H - A ロケット標準型試験機 プロジェクトの評価報告書

平成14年5月13日

宇宙開発委員会

計画・評価部会 H - A ロケット試験機評価小委員会

図3 LE-5Bの燃焼圧力変動(飛行結果)

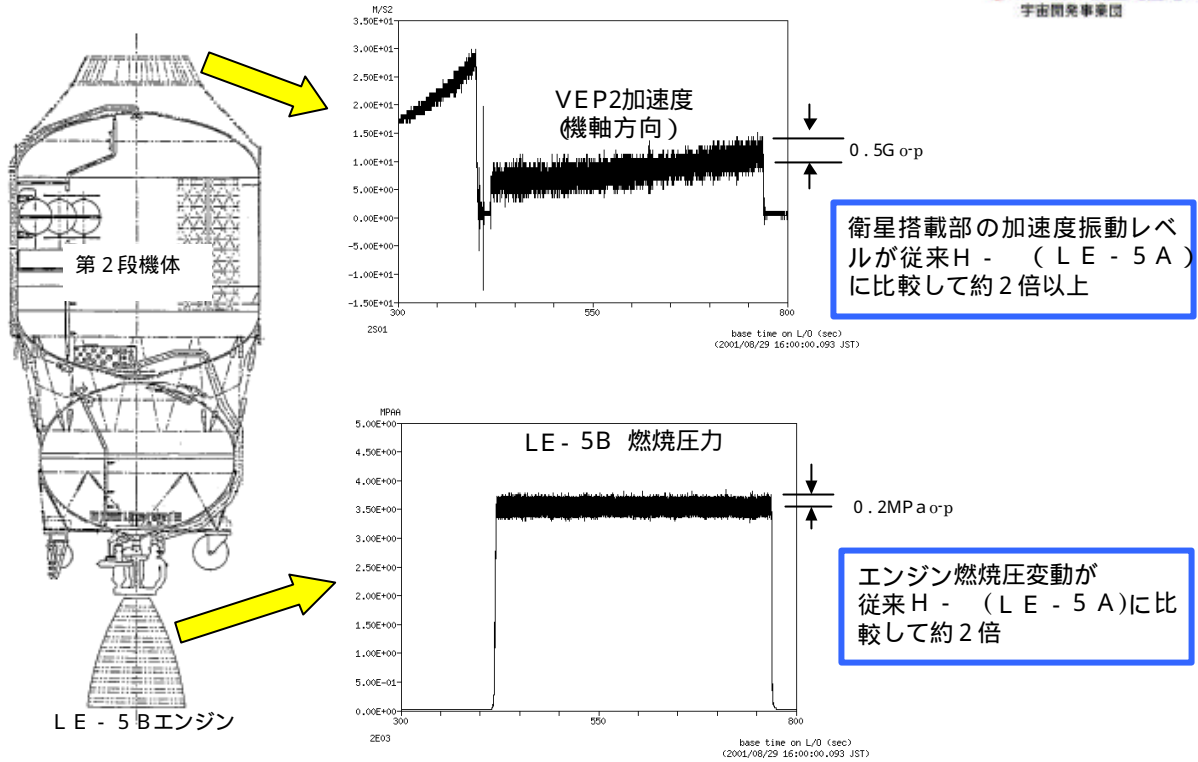
LE-7A のデータに推力低下、SRB-A エンジン (以下「SRB-A」という) のデータに燃焼圧力積低下が見られたが、規定値の 1% 程度以下と軽微であり、かつ更なる低下につながるものではないと判定した。LE-5B エンジン (以下「LE-5B」という) の振動燃焼については、現象を十分に把握した上で改善を期待する (図 3)。

動環境条件は規定値を満たしてはいるが、衛星へのサービス・利用の観点から、LE-5B の燃焼圧変動の改善を要望する。

図4 H- とH-Aのコストの比較

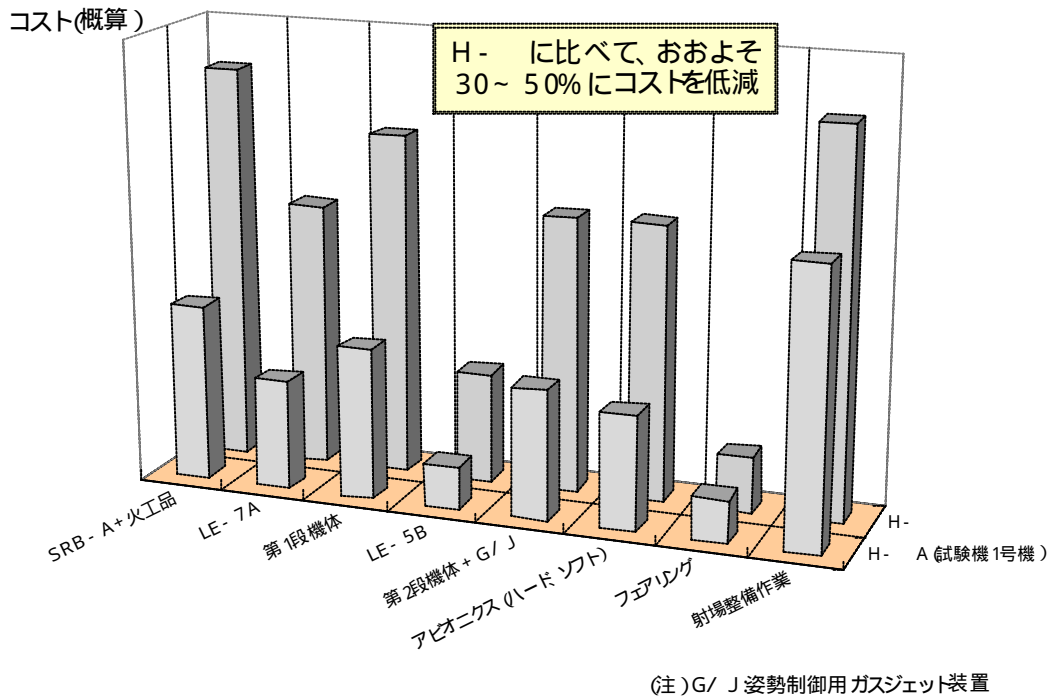
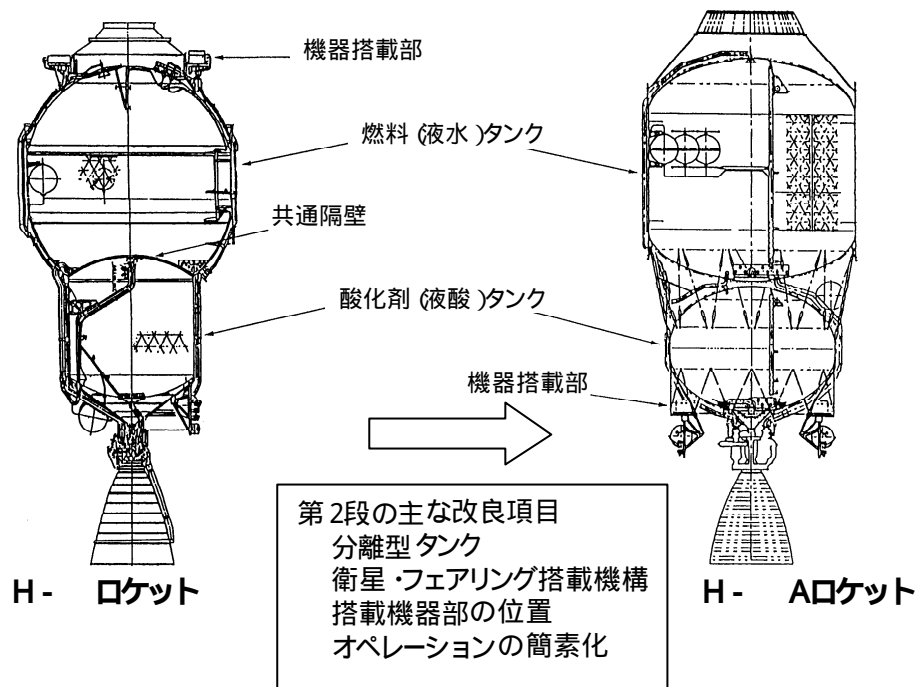
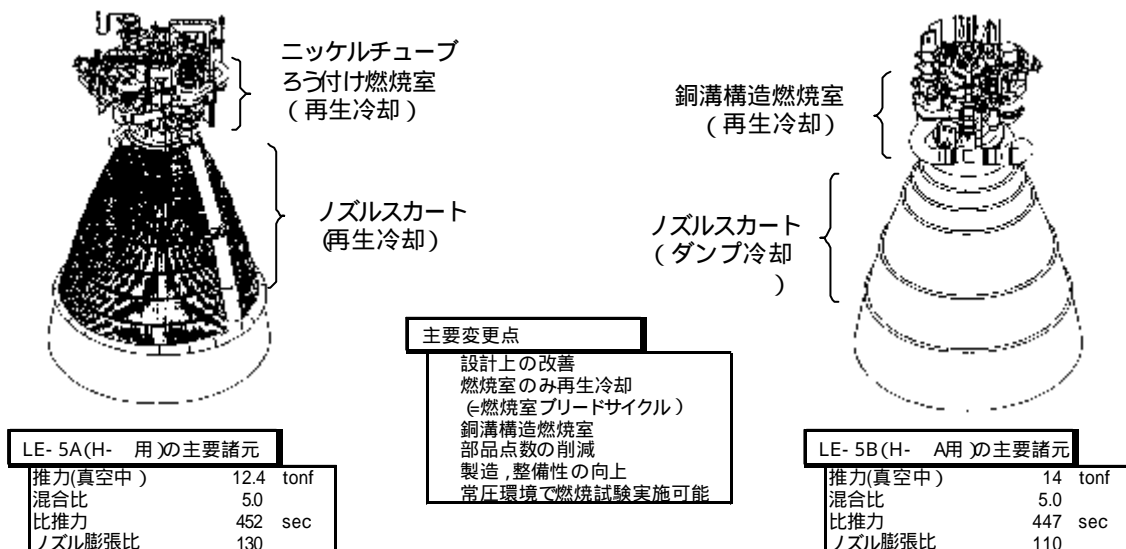
分離型タンク、LE-5Bの燃焼室のみの再生冷却などの設計工夫によるコスト低減の努力を多としたい(図4、5、6)。分離型タンク採用では、重量とコストのトレードオフを実施し、システムとりまとめに成功しており、その手法の継承が望まれる。第2段エンジンの再々着火成功はアウトカムとして評価できる。LE-5B燃焼圧変動については、噴射エレメント数、噴射器水素温度などに注目して、継続して解明、改善を心がけること。

図7 LE-7からLE-7Aへの設計変更点

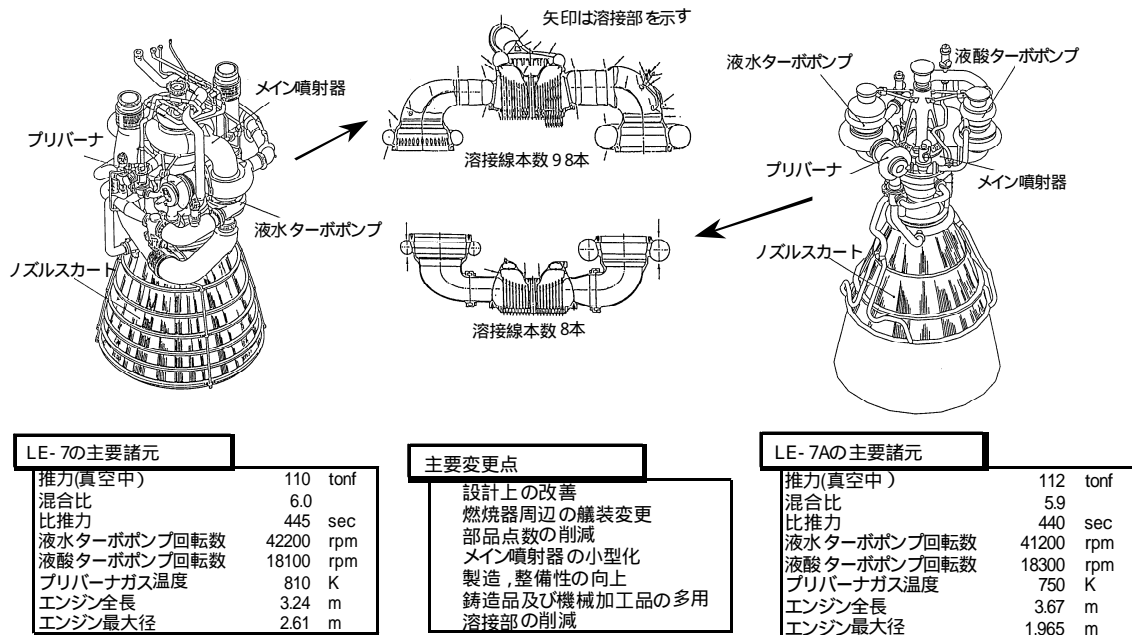
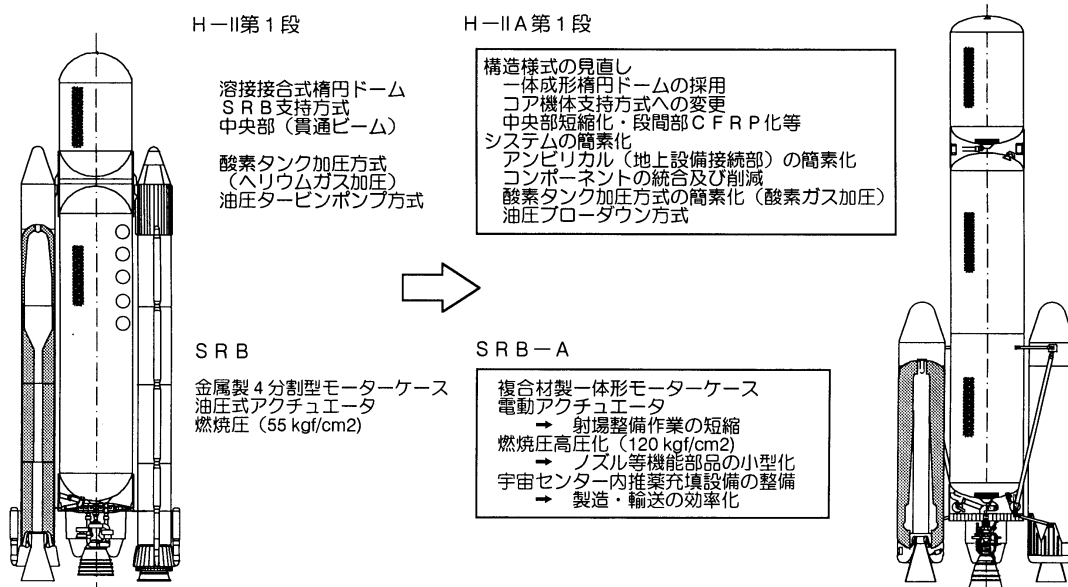
LE-7Aに対し採られた部品点数、溶接・加工個所の大幅削減、SRB-Aの構造変更などは飛行結果により、破綻なく正常に機能し、コスト低減への大きな寄与となっていることを確認した(図7、8)。信頼性についても、今後の打上げ結果を通じ更なる向上を期待する。LE-7Aの推力バイアスについては、SRBの加速度の影響なども考慮して原因調査を継続すること。また、長ノズル化に当たっては、境界層非対称剥離を考慮して対応すること。

図 9 LE - 7A認定試験

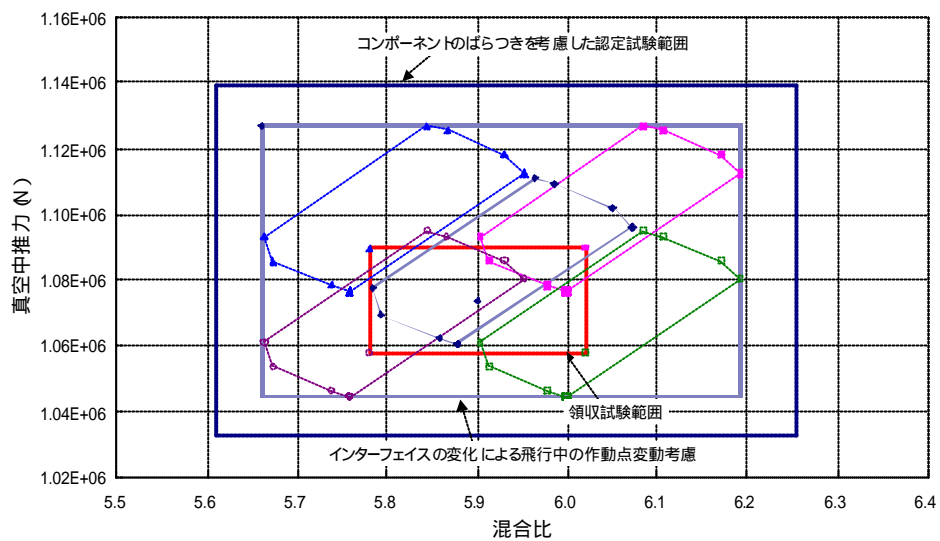
地上燃焼試験に用いた LE-7A、LE-5B、SRB-A の各エンジン台数を倍増し、設計余裕の確認が行われた（図 9）。部品点数、工程数削減と共にリスク低減に大きく寄与したと考えられる。H- からの変更点が多かったので全体としての FMEA が行われた。今後も、FMEA に基づく検討や設計審査の効果的活用を期待する。また、協力メーカー製品、少量生産品の信頼性確保も望まれる。
